BOUWVERGUNNING AANVRAGE

wonende  te  verzoek (t)(en) vergunning
voor het bouwen ¹⁾ van helft van dubbel woonhuis
bestemd voor woning

op het perceel, kad. bekend gemeente Garderen ~~Barneveld~~ sectie B 1 nr. 1289
plaatselijk gemerkt Koudhoornseweg te Garderen

Naam en woonplaats ontwerper	Architektenbureau v.d.Poll & v.Bokhorst Nijkerk
Naam en woonplaats aannemer	Bouwbedrijf E.Bronkhorst Putterweg 56 ¹ Garderen tel: 05776-286.
Oppervlakte van het bouwterrein	1300 m ² .
Breedte of lengte van het bouwterrein langs de weg	26 m.
Afstand van het gebouw tot de perceelgrenzen	3 m.
Afstand van het gebouw tot de belendende bebouwing	20 m.
Hoogteligging van de vloer der benedenwoonvertrekken:	
a. boven de kruin van de weg	in overleg met bouw en woningtoezicht.
b. boven het omliggend terrein	" " " " " " "

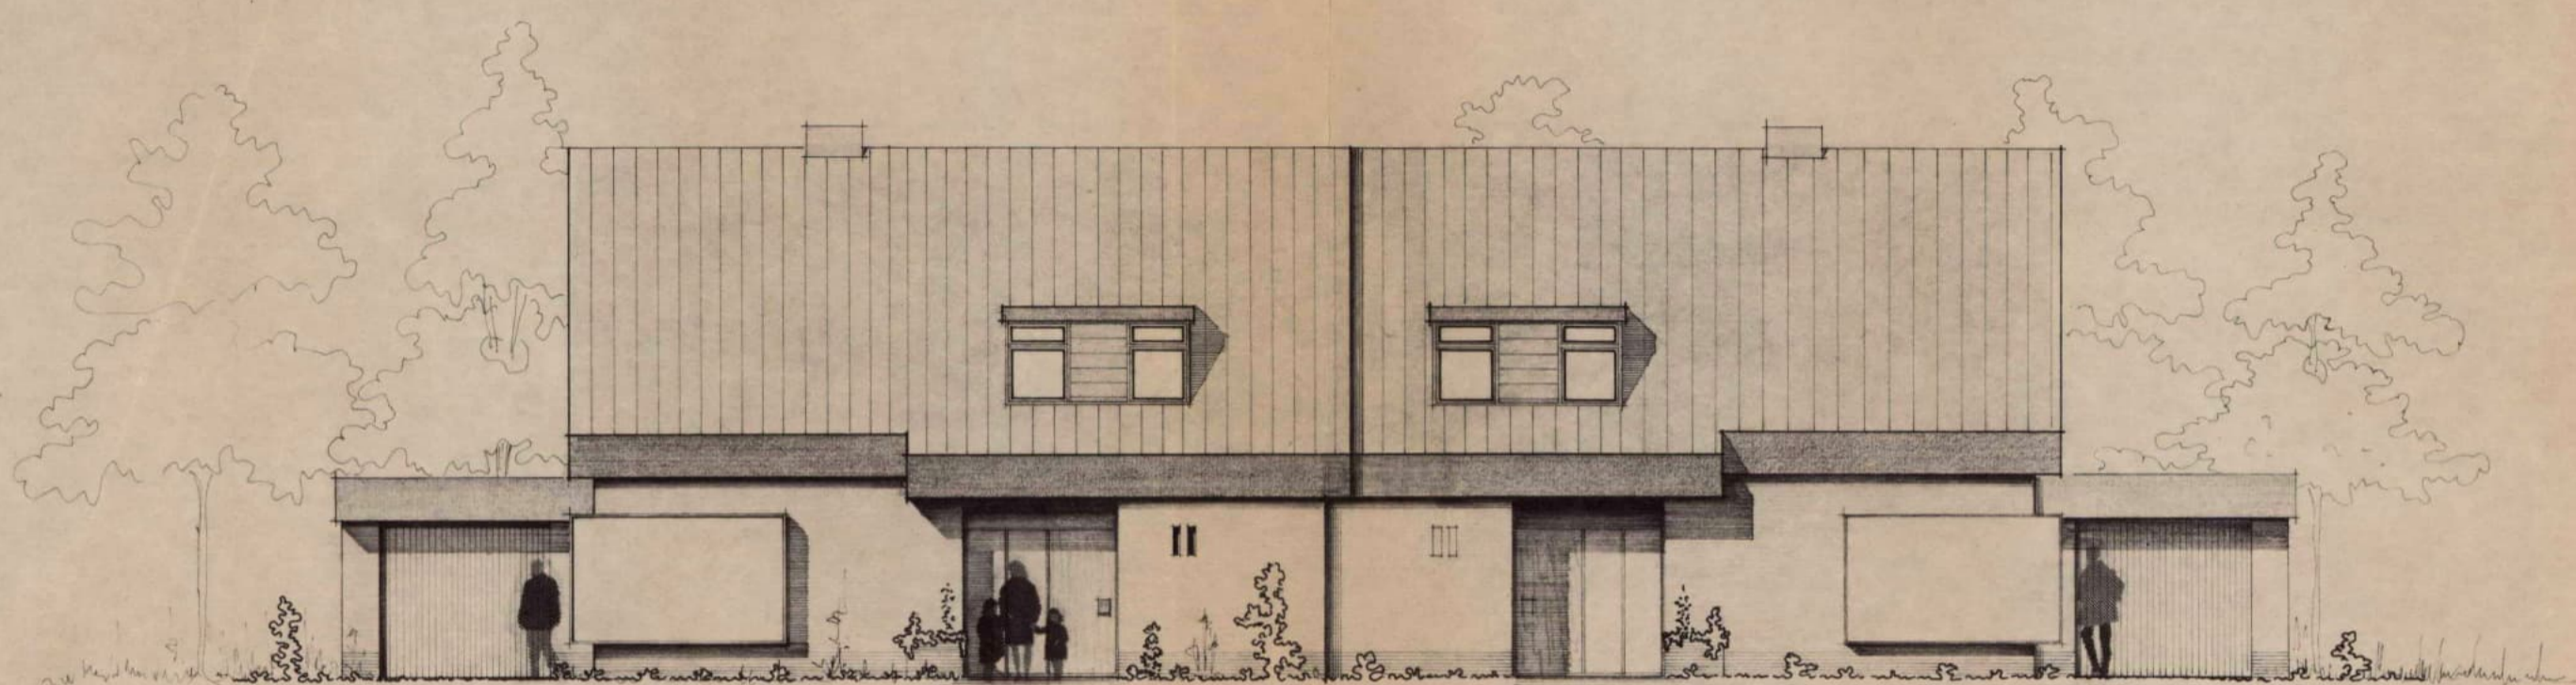
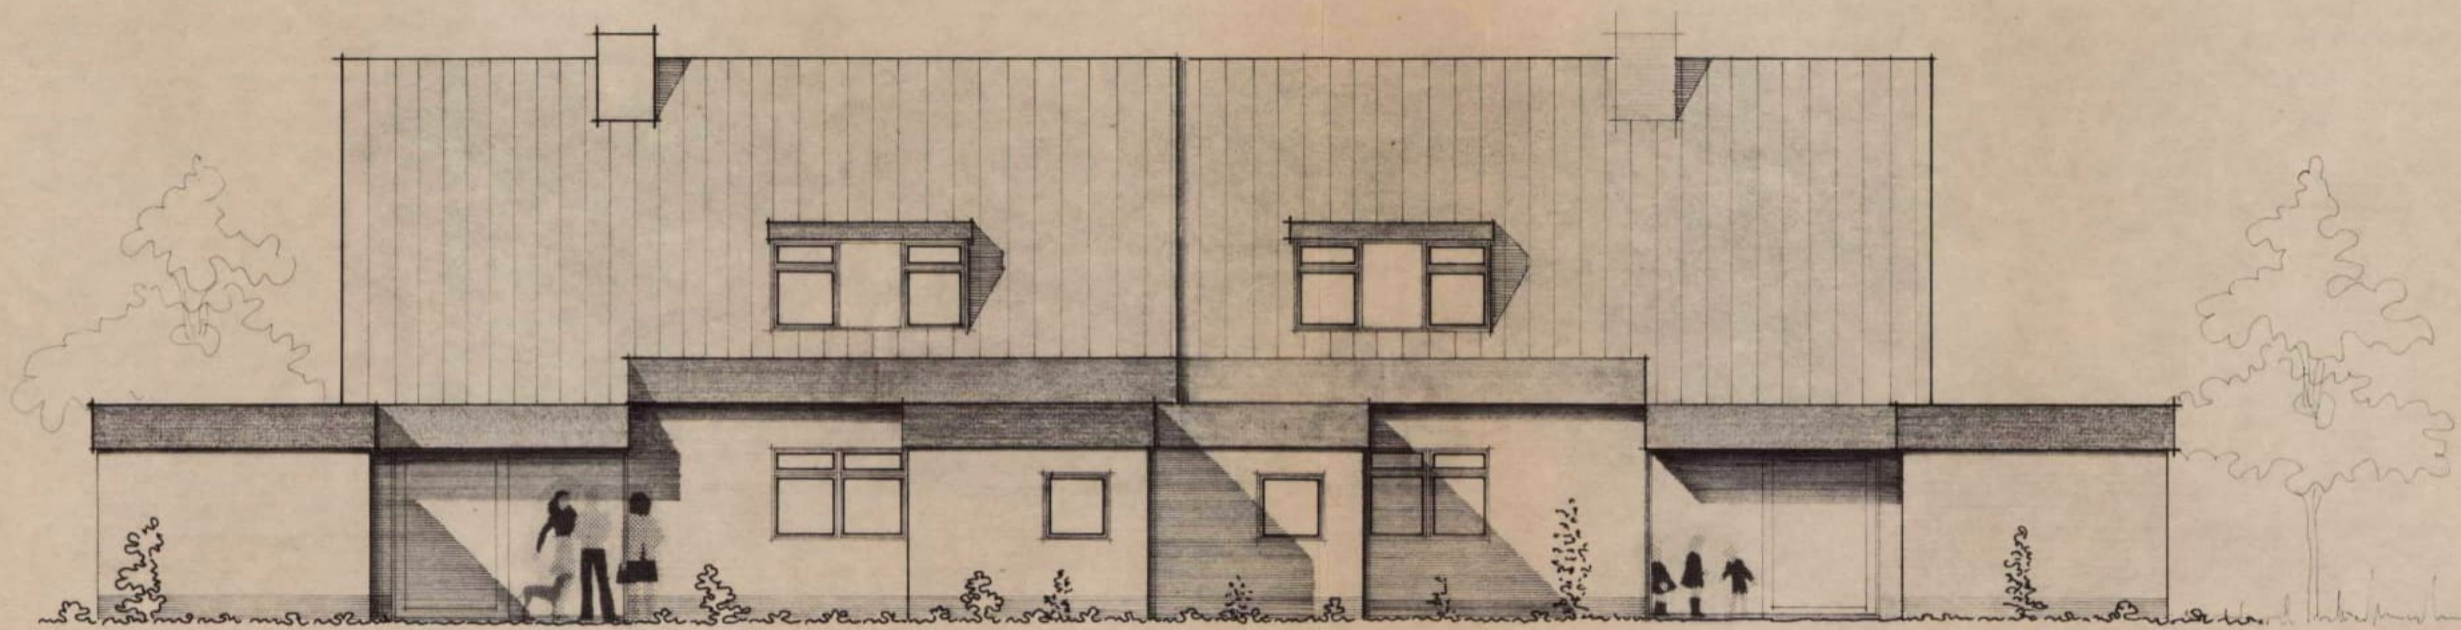
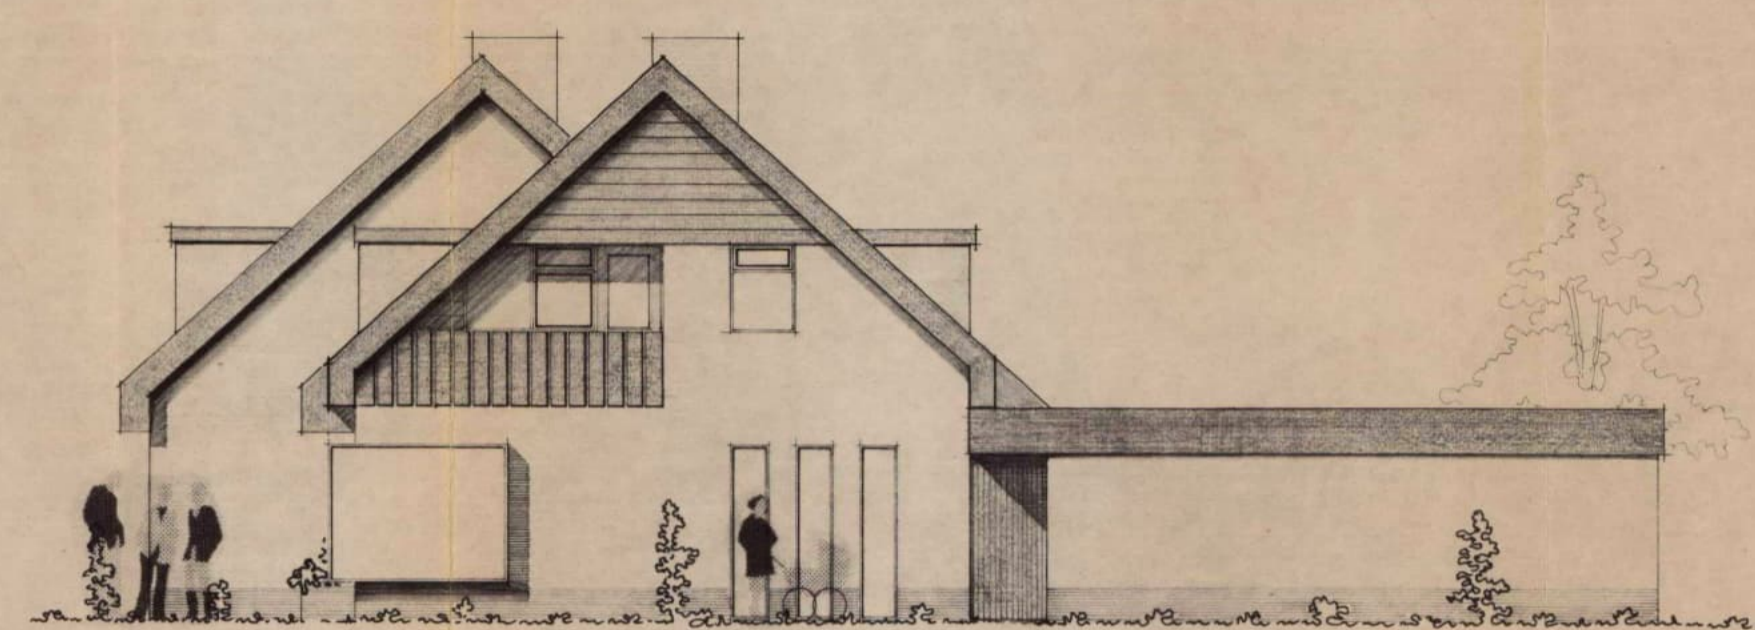
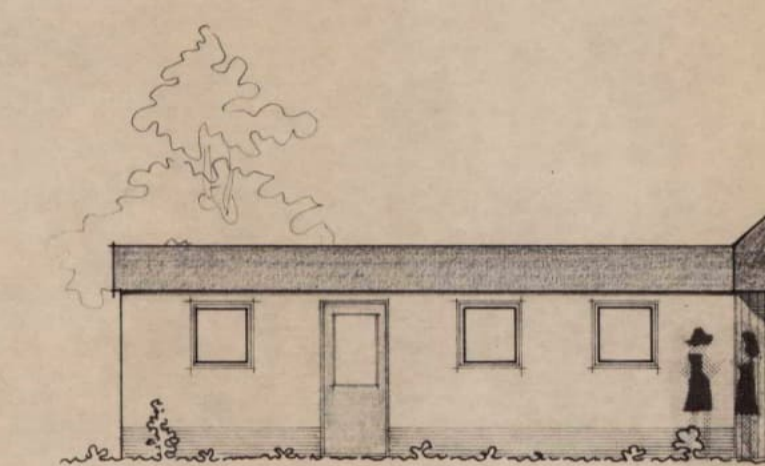
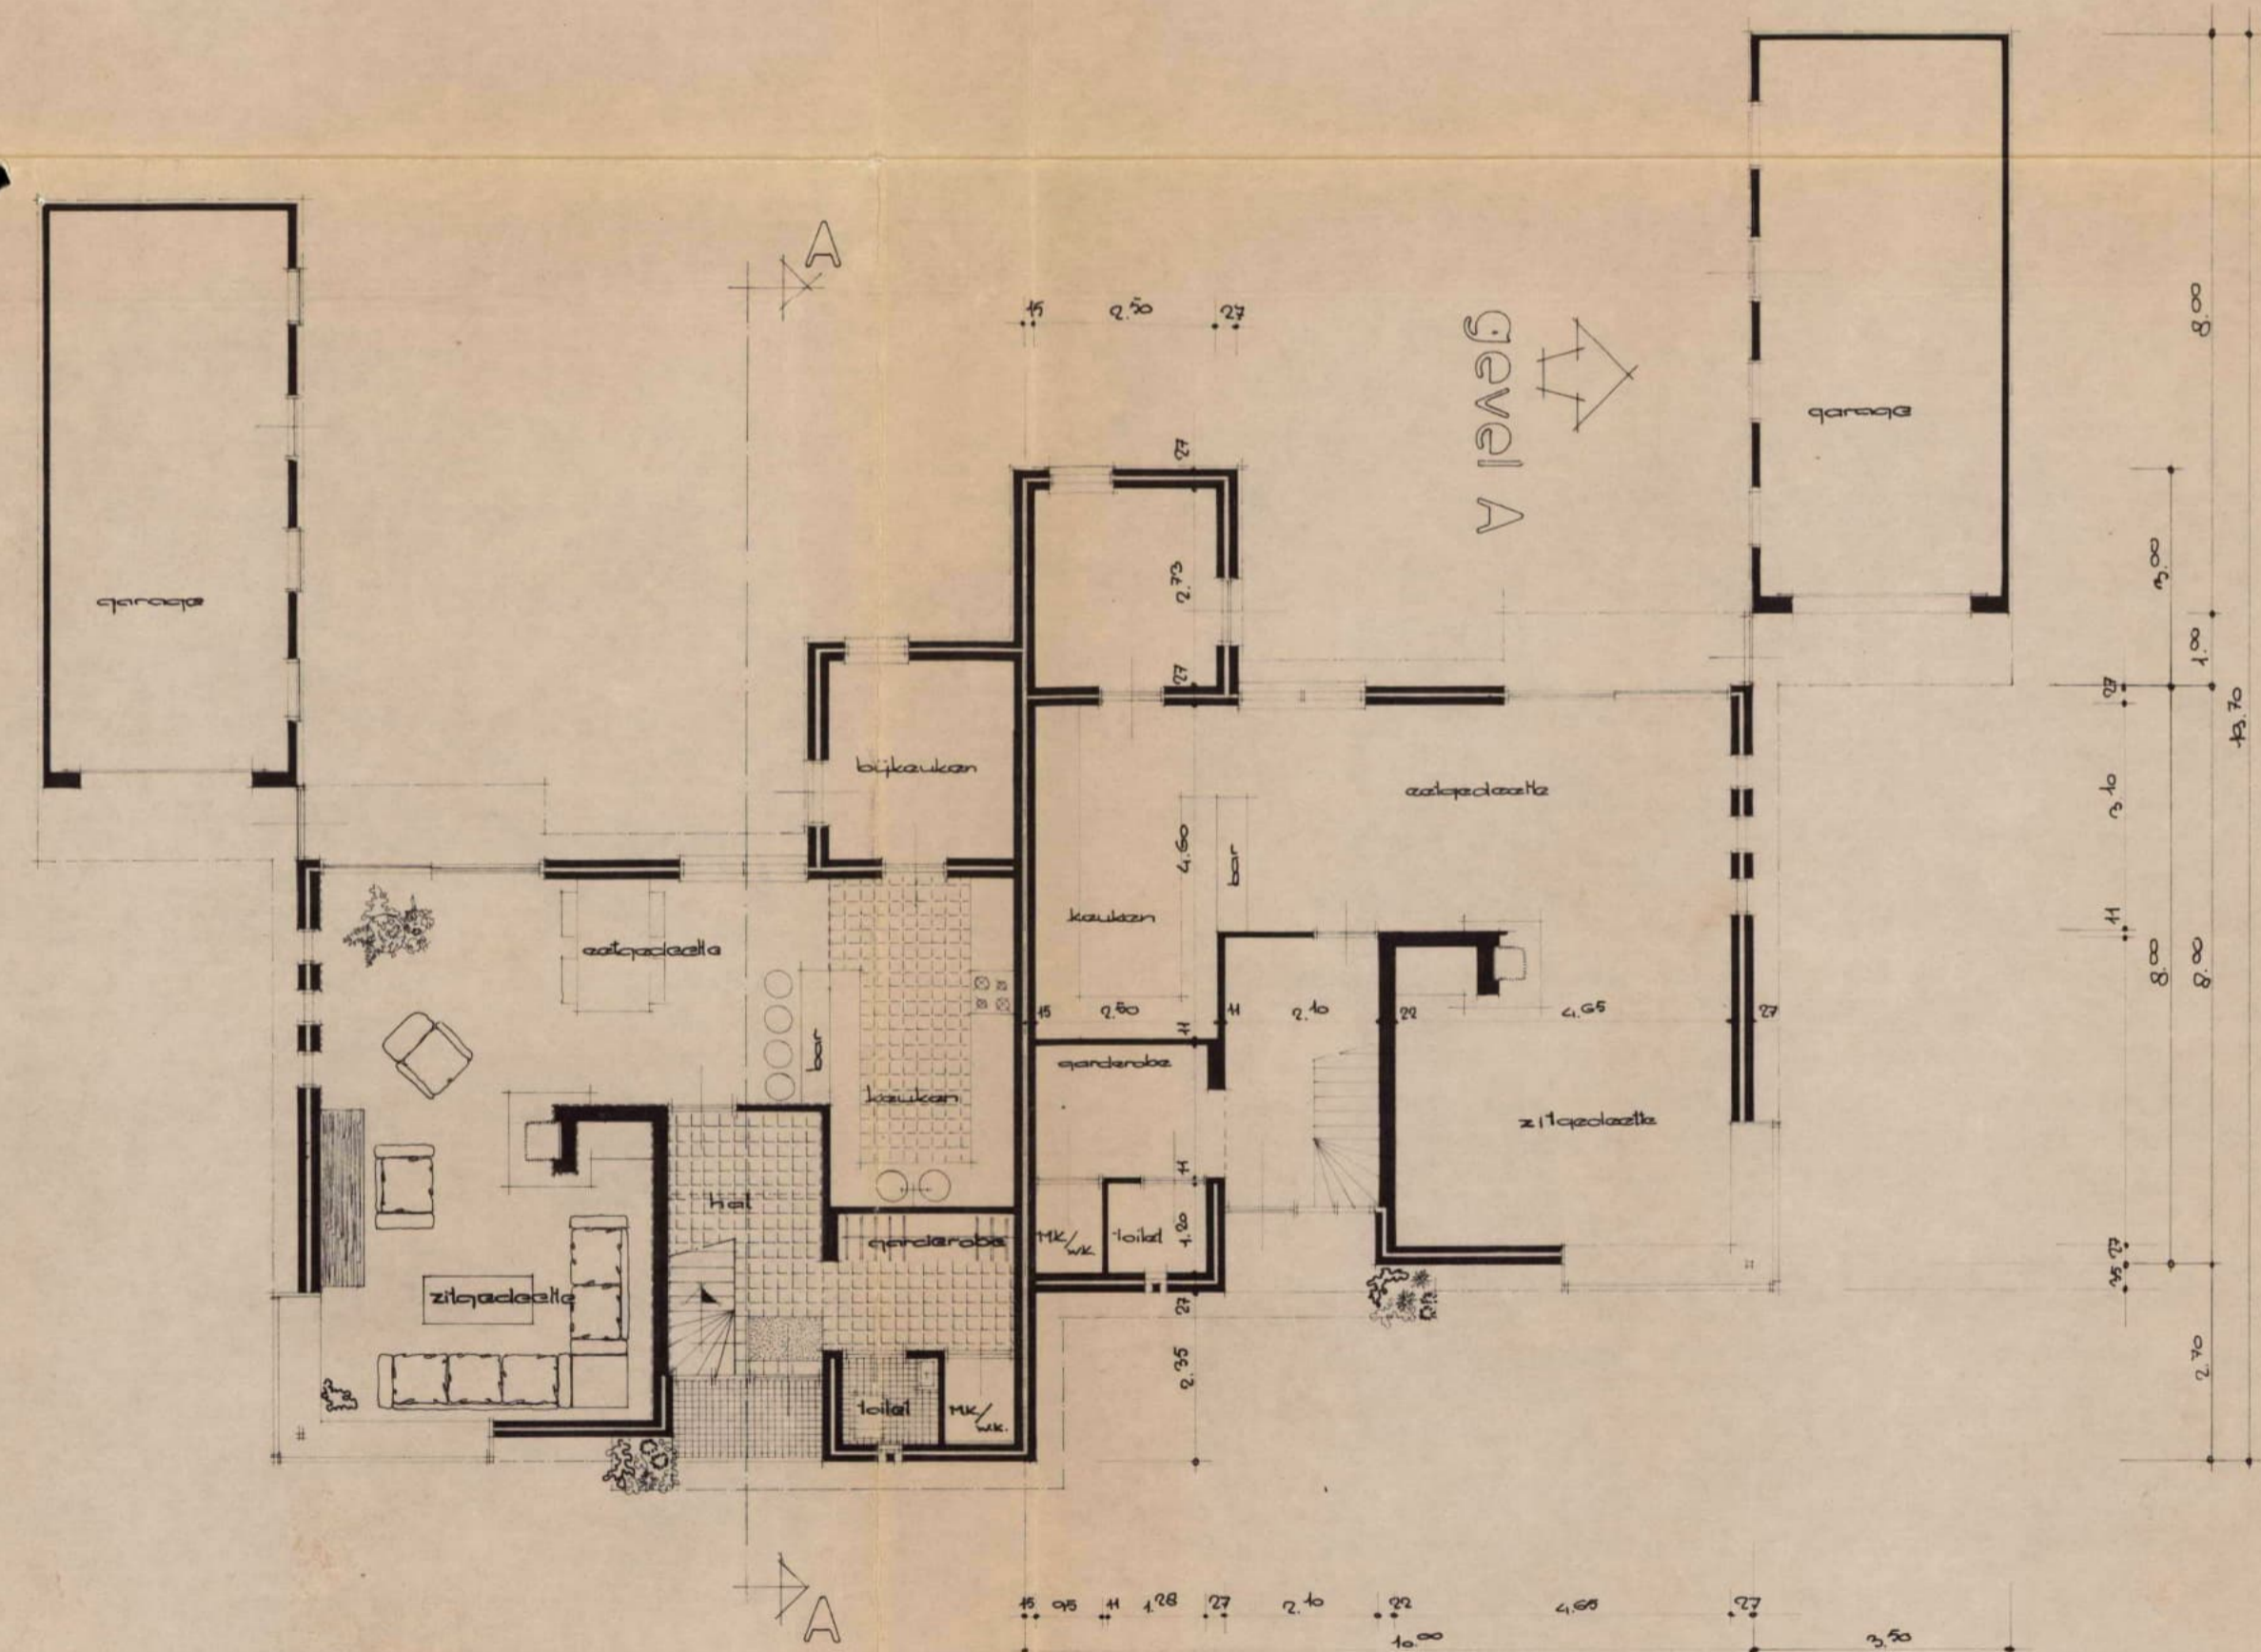
De commissie is van oordeel dat dit plan uit een oogpunt van welstand aanvaardbaar is. Voor het metselwerk dienen evenwel naar rood neigende gevelstenen in plaats van geel/rode stenen te worden gebruikt.

Bij het indienen van een volledige bouwaanvraag moeten monsters van de toe te passen gevelstenen worden overgelegd.

Na onderzoek is gebleken, dat dit plan uit een oogpunt van welstand aanvaardbaar is. Voor het metselwerk dienen evenwel naar rood neigende gevelstenen in plaats van geel/rode stenen te worden gebruikt.
